COMITATO TECNICO REGIONALE V. I. A.

Parere n. 82 del 05/06/2019

OGGETTO: E.MA.PRICE. S.p.A. (Sede legale in Via Renon, 11 – 39100 Bolzano (BZ) – C.F. 00251940243 e P.IVA IT03176890261).

Cava di argilla “Val Grande” con ricomposizione ambientale mediante realizzazione di una vasca di laminazione per la messa in sicurezza del Torrente Curogna. Comune di localizzazione: Pederobba (TV).

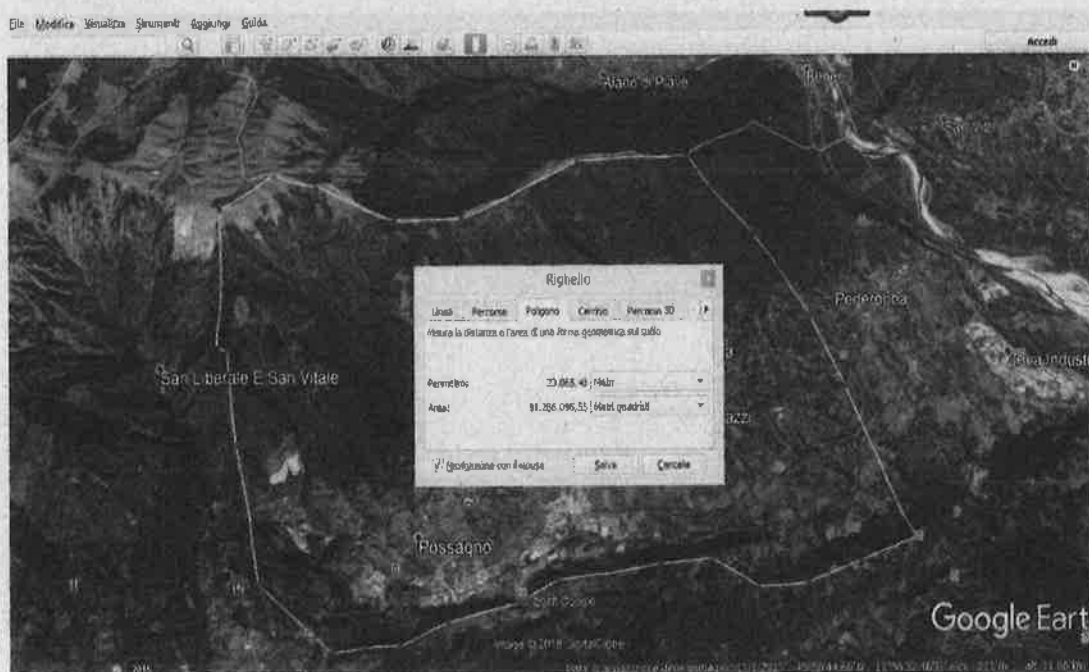
I due piani sono comunque concatenati ed è evidente che assume importanza fondamentale, gerarchicamente preordinata rispetto a tutte le altre tematiche, la definizione degli idrogrammi di piena nella sezione di chiusura del bacino sotteso dall'opera di derivazione, verso la vasca di nuova costruzione.

Anche dopo la doppia tornata di integrazioni permane una notevole divergenza tra il valore indicato dal Proponente per la piena con $Tr=50$ anni, pari a circa 17 m³/sec, e i valori ricostruibili sulla base dei parametri esposti nel SIA, pari a circa 45-50 m³/sec; questi ultimi sono piuttosto vicini a quelli esposti nelle osservazioni pervenute (60 m³/sec nello Studio di Compatibilità Idraulica del P.A.T.I. dei Comuni contermini (Castelcuoco, Pieve del Grappa, Possagno) con tempo di ritorno $Tr=30$ anni).

La richiesta di integrazioni era stata finalizzata a comprendere le ragioni di tale divergenza e, in particolare, appariva cruciale rendere disponibili tutti i parametri posti alla base del calcolo dell'idrogramma di piena, in particolare quelli che parevano non essere chiaramente esplicitati nel SIA e segnatamente l'estensione del bacino sotteso. Dai calcoli effettuati sono risultate non incidenti in maniera significativa né la differenza sui parametri delle curve di possibilità pluviometrica, su cui aveva focalizzato l'attenzione il Proponente nelle controdeduzioni alle osservazioni, né quelle sul coefficiente di afflusso riferito all'intero bacino, simile peraltro a quello (0,425) desumibile dallo studio di SADE (di cui il Proponente ha fornito solo un estratto), né i diversi modelli di calcolo.

Figura 4 - Idrogramma di piena alla sezione di presa della cassa - $T_r = 100$ anni

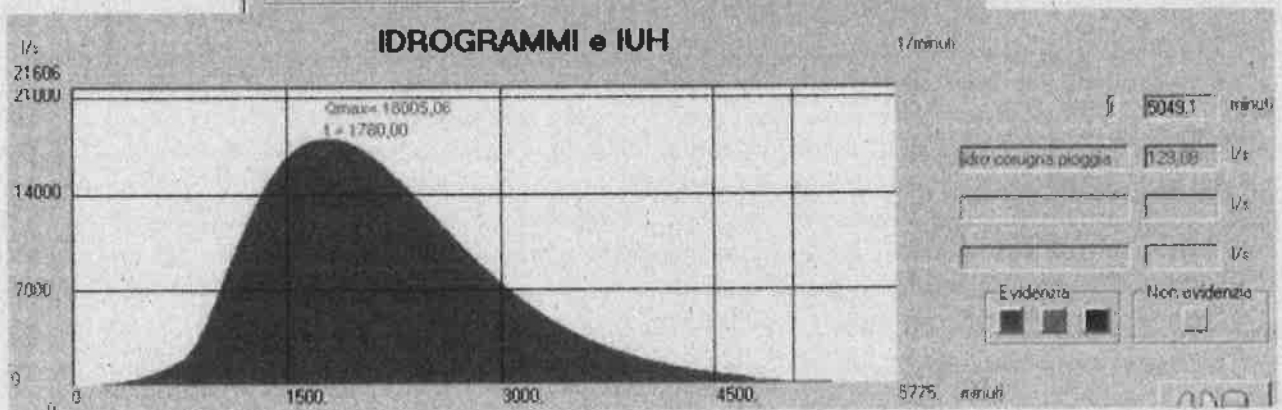
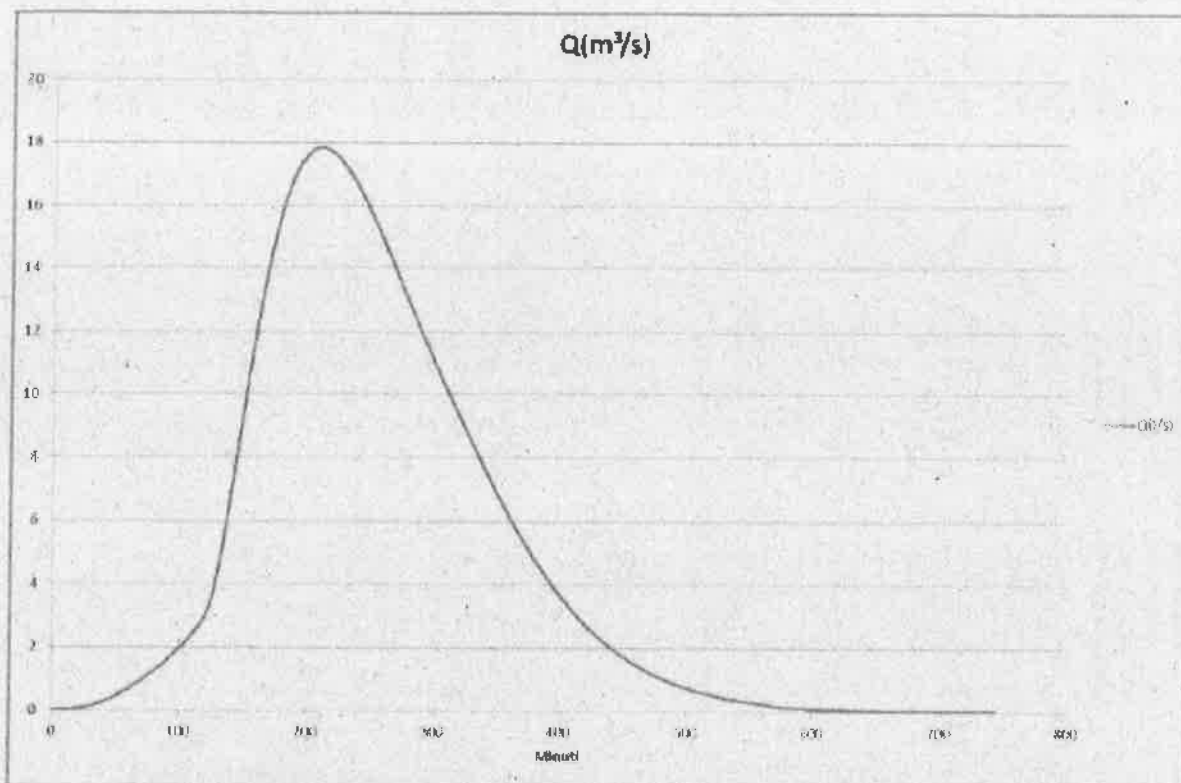
Osservando l'idrogramma calcolato dal Proponente, e trascurando la differenza fra i tempi di ritorno, in quanto non influenza il senso di questo ragionamento, si nota come il picco che lambisce la portata di 18 m^3 al secondo si instaura dopo poco più di 200 minuti dall'inizio dell'evento meteorico e l'idrogramma si esaurisce dopo i 700 minuti.

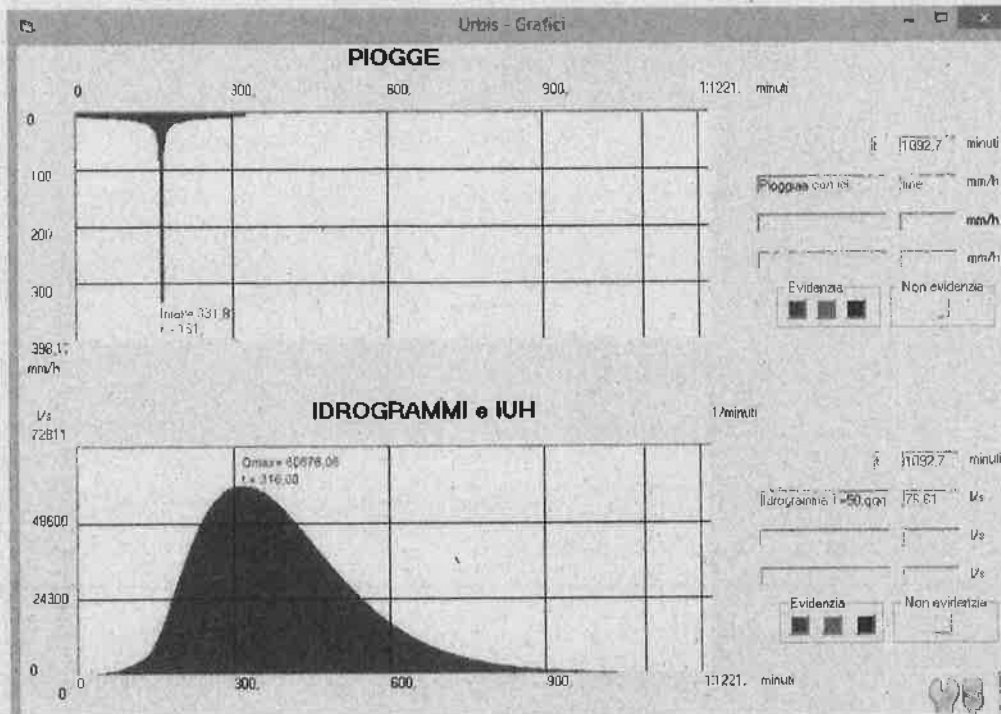
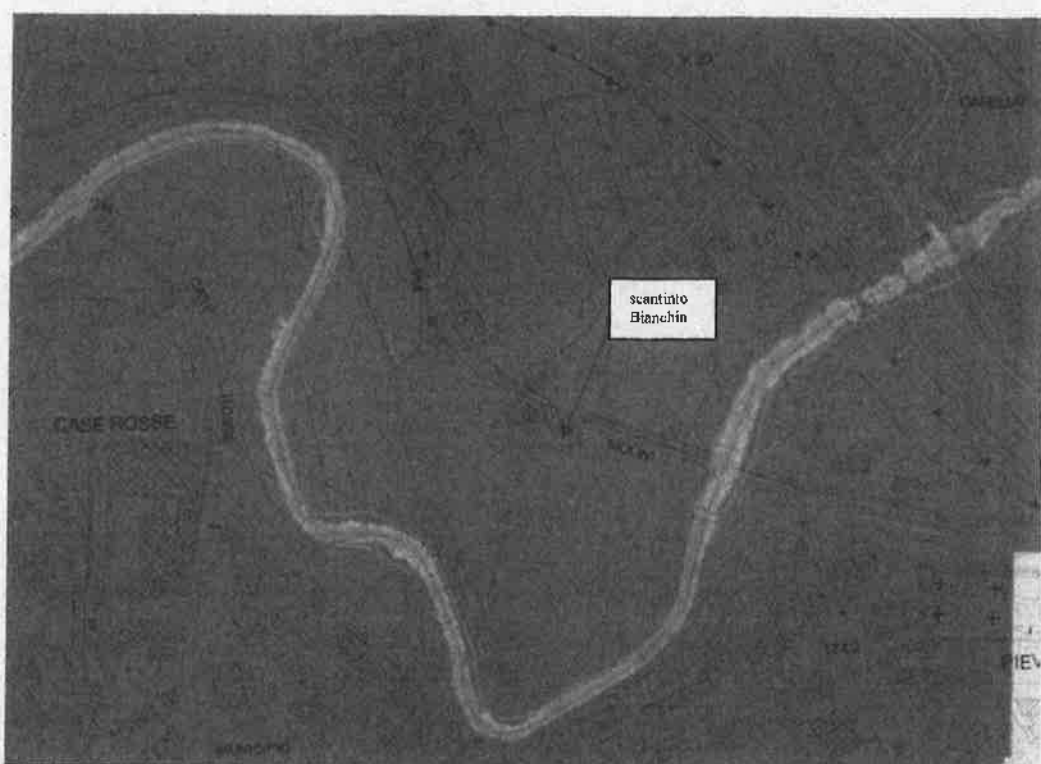
L'idrogramma di piena è riportato nella figura che segue e mostra un picco di oltre 60 m³ al secondo.

Va, però, sottolineato, che l'argomento non ha trovato altro ed ulteriore sviluppo oltre all'indicazione grafica nella tavola sopraccitata e, soprattutto, che un fenomeno di tale genere svolgerebbe influenza sul coefficiente di afflusso complessivo del bacino, rispetto al quale il Proponente non ha svolto alcuna considerazione aggiuntiva, se non per citare lo studio di SADE.

Anche assumendo il valore indicato da SADE, l'idrogramma di piena si staglia su valori nettamente superiori a quelli indicati nel SIA e rispetto a quelli superiori di almeno 2,5-3 volte.

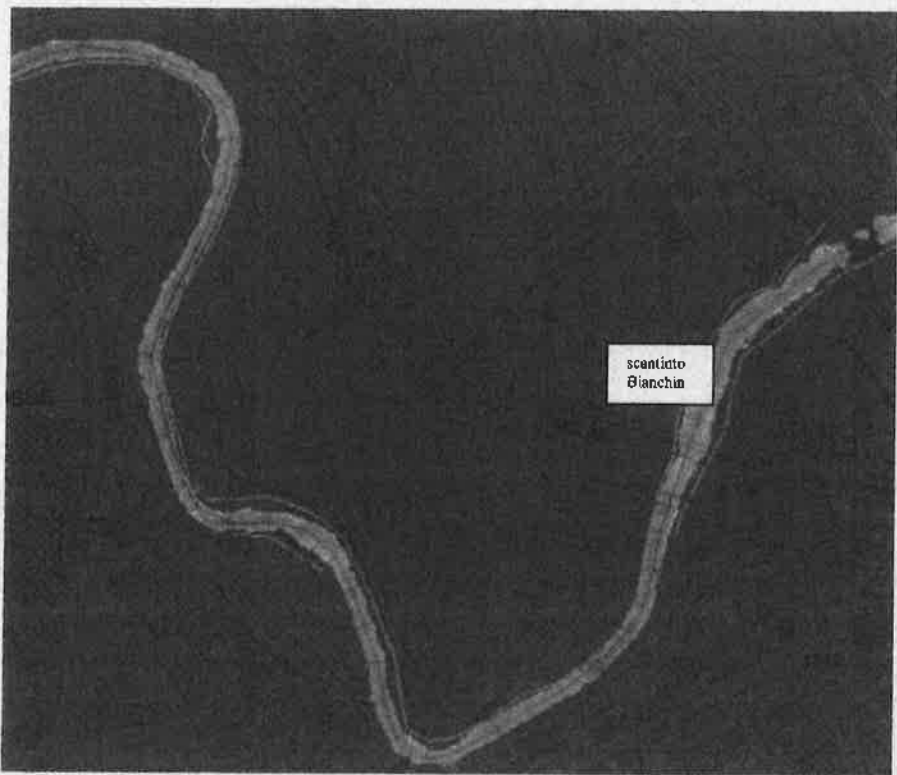
Esaminando la documentazione prodotta dal Proponente, peraltro senza il rilievo dettagliato richiesto e con un'esposizione solo di tipo qualitativo dei tiranti correlati agli effetti di piena, si rileva come anche per l'evento con il tempo di ritorno pari a 100 anni, gli effetti dell'opera proposta sono limitati e, in alcuni casi, perfino non apprezzabili. In particolare, l'opera pare non produrre alcuna influenza sull'edificio Bianchin, che risulta - stando a quanto riferito - essere stato effettivamente colpito da un fenomeno di allagamento in tempi recenti. Esaminiamo lo scenario in assenza dell'opera con un evento avente $Tr=100$ anni, riportate nell'integrazioni del novembre 2018:

Figura 3.6 – Stralcio dell'elaborato 3.2 – aree allagabili allo stato di progetto (con la cassa di espansione) in occasione dell'evento con TR=100 anni confrontate con le aree allagabili allo stato di fatto in occasione dello stesso evento (contorno rosso tratteggiato)

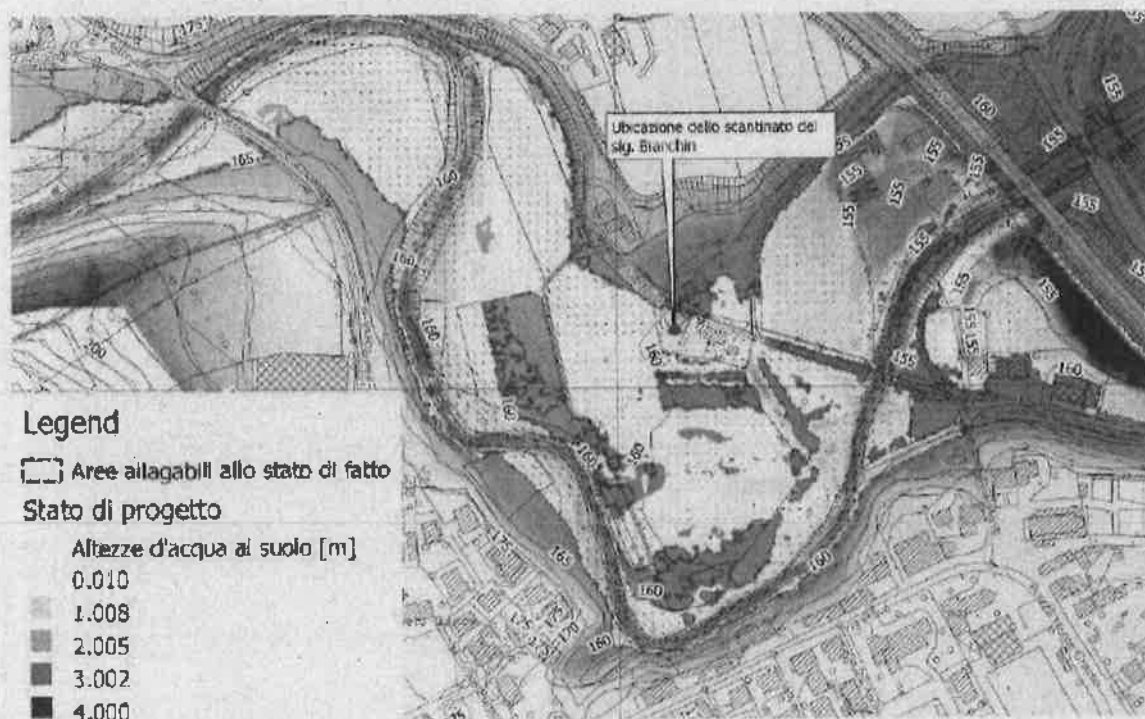
Il Coordinamento "Aria che Voglio" ha prodotto delle osservazioni (la n. 1 e n. 5 della tabella a pag. 33) contenenti uno studio idraulico (redatto dall'ing. Cargnel) con un modello bidimensionale a moto vario, dal quale si deduce, come si vede nella figura che segue, una prospettazione del tutto diversa, nella quale lo scantinato del signor Bianchin verrebbe effettivamente coinvolto dall'espansione del Curogna, a fronte di un evento con tempo di ritorno di 100 anni.

È evidente che i due diversi scenari si scostano per la notevolissima differenza tra le portate calcolate: nel caso del Proponente, l'idrogramma di piena assume un picco di 17 m^3 al secondo e nel caso dello studio dell'ing. Cargnel, allegato alle Osservazioni del Coordinamento "Aria che Voglio", l'idrogramma di piena presenta un picco di oltre 60 m^3 al secondo.

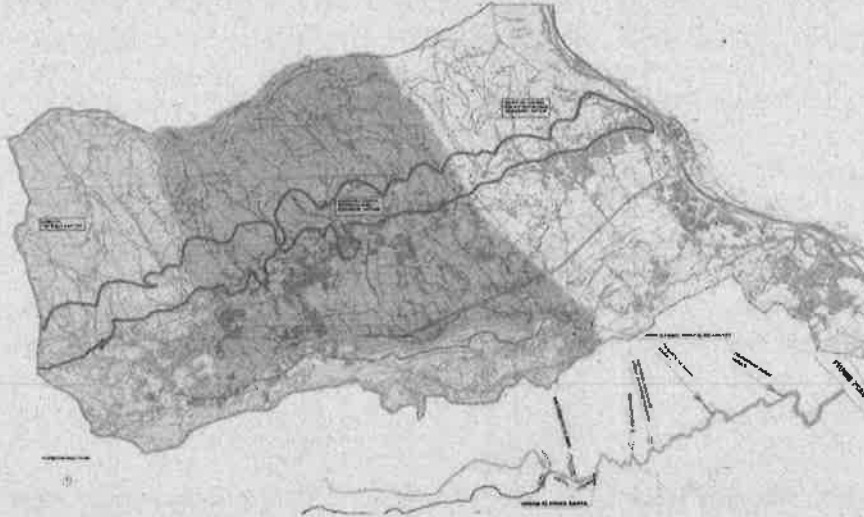
I due piani sono comunque concatenati ed è evidente che assume importanza fondamentale, gerarchicamente preordinata rispetto a tutte le altre tematiche, la definizione degli idrogrammi di piena nella sezione di chiusura del bacino sotteso dall'opera di derivazione, verso la vasca di nuova costruzione.

Anche dopo la doppia tornata di integrazioni permane una notevole divergenza tra il valore indicato dal Proponente per la piena con $T_r=50$ anni, pari a circa $17 \text{ m}^3/\text{sec}$, e i valori ricostruibili sulla base dei parametri esposti nel SIA, pari a circa $45-50 \text{ m}^3/\text{sec}$; questi ultimi sono piuttosto vicini a quelli esposti nelle osservazioni pervenute ($60 \text{ m}^3/\text{sec}$ nello Studio di Compatibilità Idraulica del P.A.T.I. dei Comuni contermini (Castelcucco, Pieve del Grappa, Possagno) con tempo di ritorno $T_r=30$ anni).

La richiesta di integrazioni era stata finalizzata a comprendere le ragioni di tale divergenza e, in particolare, appariva cruciale rendere disponibili tutti i parametri posti alla base del calcolo dell'idrogramma di piena, in particolare quelli che parevano non essere chiaramente esplicitati nel SIA e segnatamente l'estensione del bacino sotteso. Dai calcoli effettuati sono risultate non incidenti in maniera significativa né la differenza sui parametri delle curve di possibilità

Figura 4 - Idrogramma di pieno alla sezione di presa della cassa - $T_r = 100$ anni

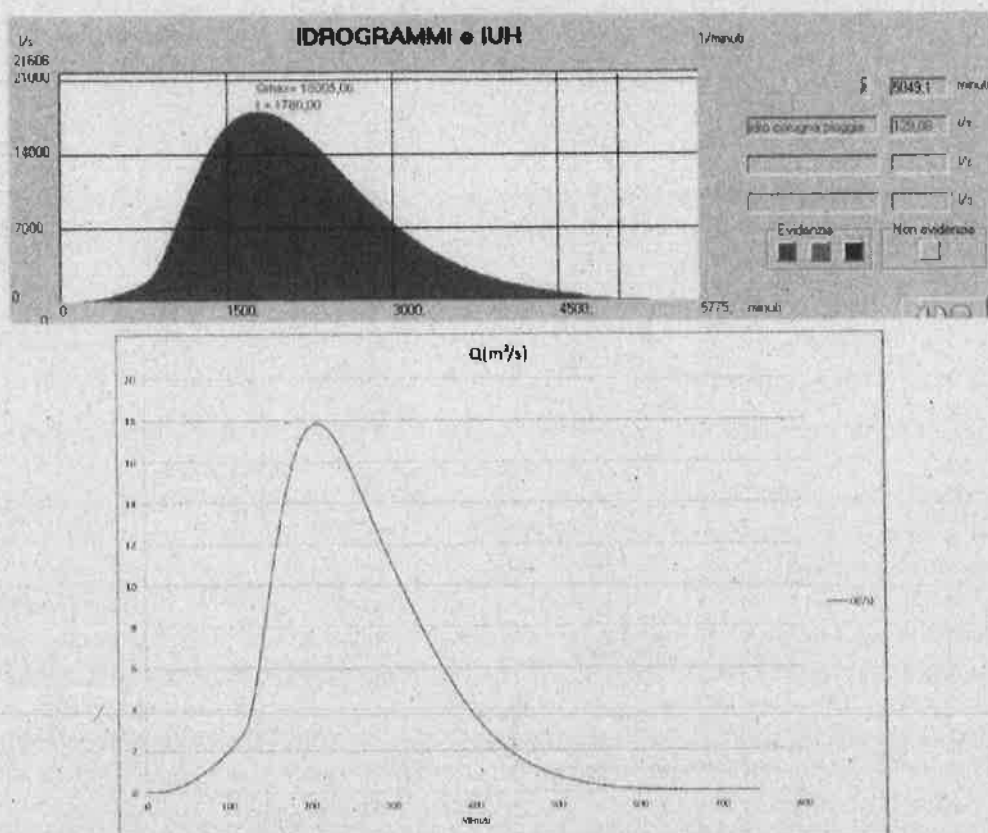
Osservando l'idrogramma calcolato dal Proponente, e trascurando la differenza fra i tempi di ritorno, in quanto non influenza il senso di questo ragionamento, si nota come il picco che lambisce la portata di 18 m³ al secondo si instaura dopo poco più di 200 minuti dall'inizio dell'evento meteorico e l'idrogramma si esaurisce dopo i 700 minuti.

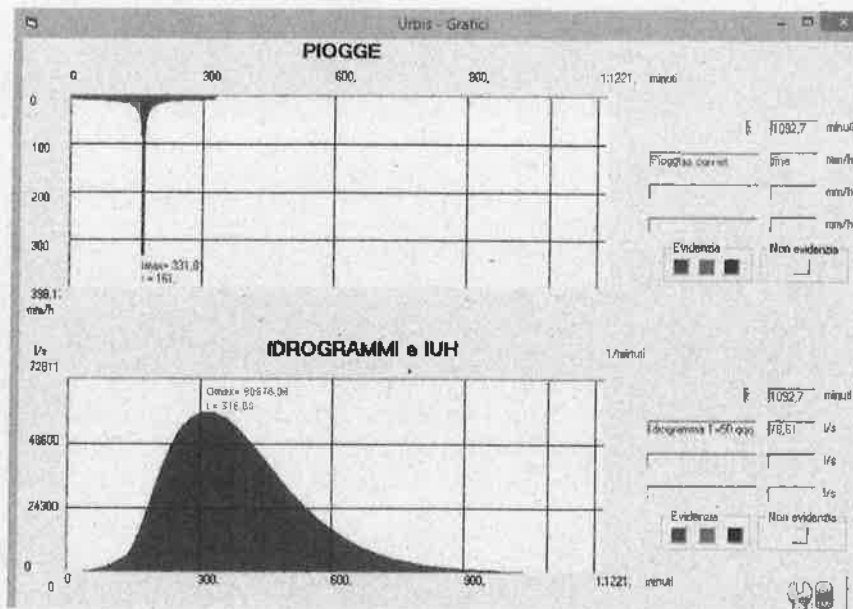
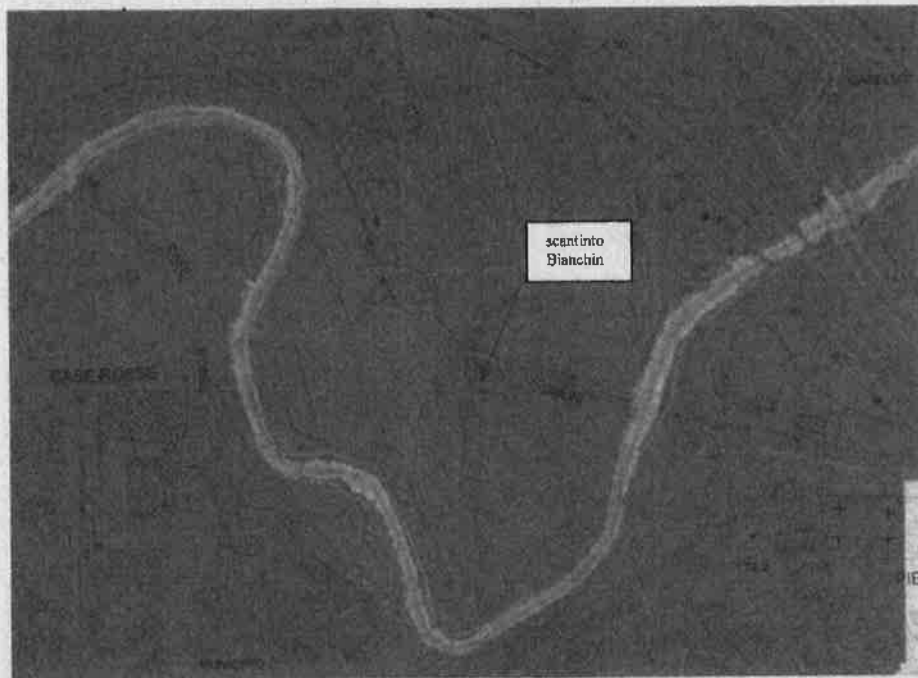
L'idrogramma di piena è riportato nella figura che segue e mostra un picco di oltre 60 m³ al secondo.

Va, però, sottolineato, che l'argomento non ha trovato altro ed ulteriore sviluppo oltre all'indicazione grafica nella tavola sopraccitata e, soprattutto, che un fenomeno di tale genere svolgerebbe influenza sul coefficiente di afflusso complessivo del bacino, rispetto al quale il Proponente non ha svolto alcuna considerazione aggiuntiva, se non per citare lo studio di SADE.

Anche assumendo il valore indicato da SADE, l'idrogramma di piena si staglia su valori nettamente superiori a quelli indicati nel SIA e rispetto a quelli superiori di almeno 2,5-3 volte.

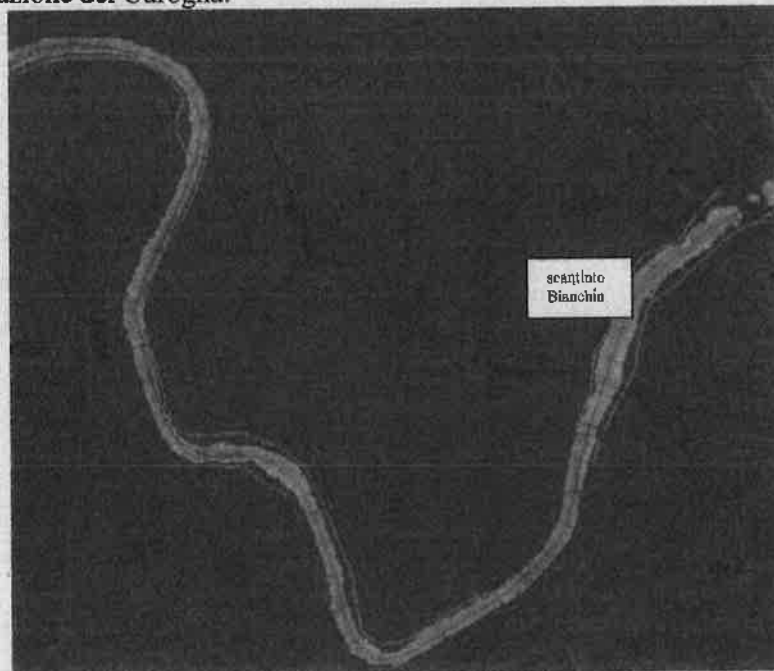
Esaminando la documentazione prodotta dal Proponente, peraltro senza il rilievo dettagliato richiesto e con un'esposizione solo di tipo qualitativo dei tiranti correlati agli effetti di piena, si rileva come anche per l'evento con il tempo di ritorno pari a 100 anni, gli effetti dell'opera proposta sono limitati e, in alcuni casi, perfino non apprezzabili. In particolare, l'opera pare non produrre alcuna influenza sull'edificio Bianchin, che risulta - stando a quanto riferito - essere stato effettivamente colpito da un fenomeno di allagamento in tempi recenti. Esaminiamo lo scenario in assenza dell'opera con un evento avente $T_r=100$ anni, riportate nell'integrazioni del novembre 2018:

Figura 3.6 - Stralcio dell'elaborato 3.2 - aree allagabili allo stato di progetto (con la cassa di espansione) in occasione dell'evento con TR=100 anni confrontate con le aree allagabili allo stato di fatto in occasione dello stesso evento (contorno rosso tratteggiato)

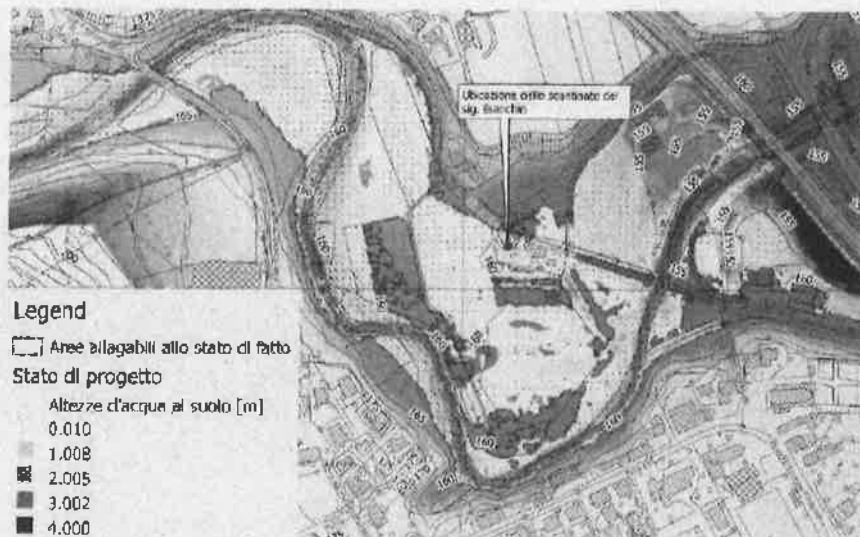
Il Coordinamento "Aria che Voglio" ha prodotto delle osservazioni (la n. 1 e n. 5 della tabella a pag. 33) contenenti uno studio idraulico (redatto dall'Ing. Cargnel) con un modello bidimensionale a moto vario, dal quale si deduce, come si vede nella figura che segue, una prospettiva del tutto diversa, nella quale lo scantinato del signor Bianchin verrebbe effettivamente coinvolto dall'esondazione del Curogna, a fronte di un evento con tempo di ritorno di 100 anni.

È evidente che i due diversi scenari si scostano per la notevolissima differenza tra le portate calcolate: nel caso del Proponente, l'idrogramma di piena assume un picco di 17 m³ al secondo e nel caso dello studio dell'Ing. Cargnel, allegato alle Osservazioni del Coordinamento "Aria che Voglio", l'idrogramma di piena presenta un picco di oltre 60 m³ al secondo.
